f. Eingaben-Abwägung Private Teil III

(Stellungnahmen aus der 2. öffentlichen Auslegung mit  
Gesamtbeschlussvorschlägen bei Mehrfacheingaben)

## Eingaben-Abwägung Private Teil III

### **97. Änderung des wirksamen Flächennutzungsplanes der Stadt Brilon zur Darstellung von Konzentrationszonen für die Errichtung von Windenergieanlagen im Stadtgebiet Brilon**

Ausgrenzungsfäche für  
Modellflugbetrieb

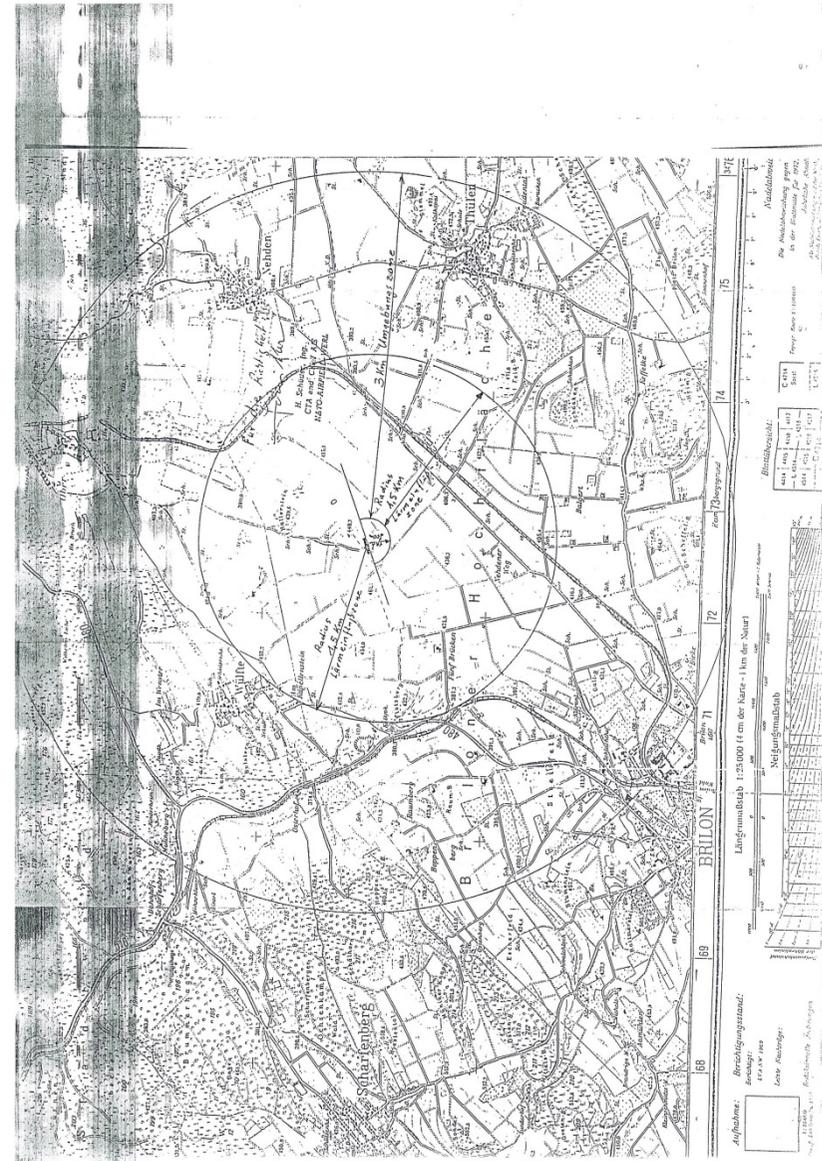
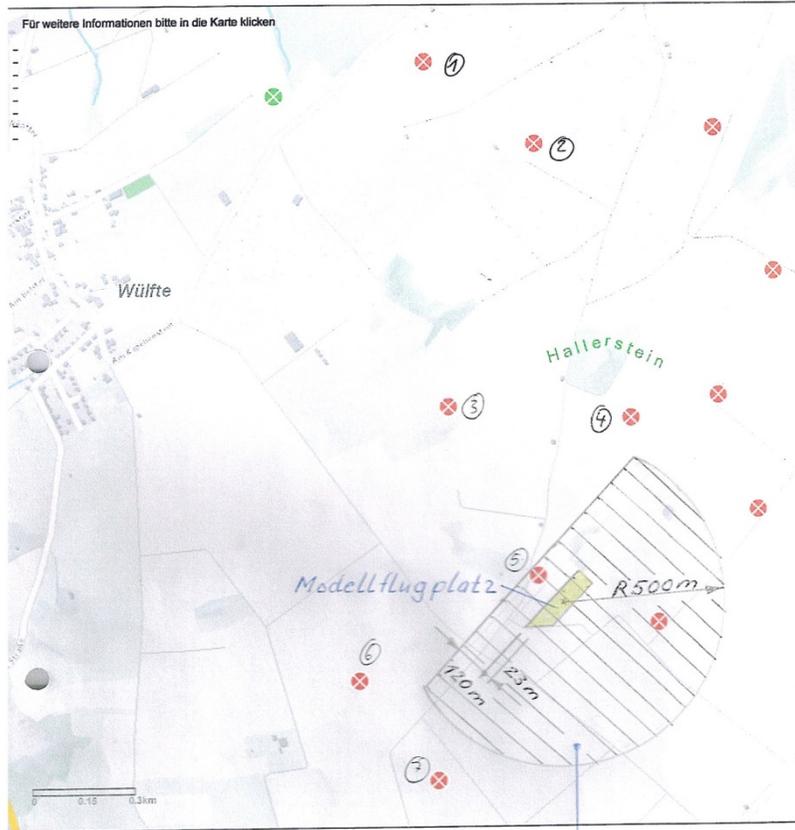
- Kopie Unterlage vom Katasteramt Brilon vom 03.07.2007
- Kopie Technische Daten Emercon / Eisschlag. (Unterlage aus Genehmigungsantrag Bürgerwindpark)
- Kopie Genehmigungsbescheid Aufstiegslaubnis von der Bezirksregierung Münster vom 14.12.2011.
- Kopie Planstandorte Windkraftanlagen mit Ausgrenzungsfläche für Modellflugbetrieb.
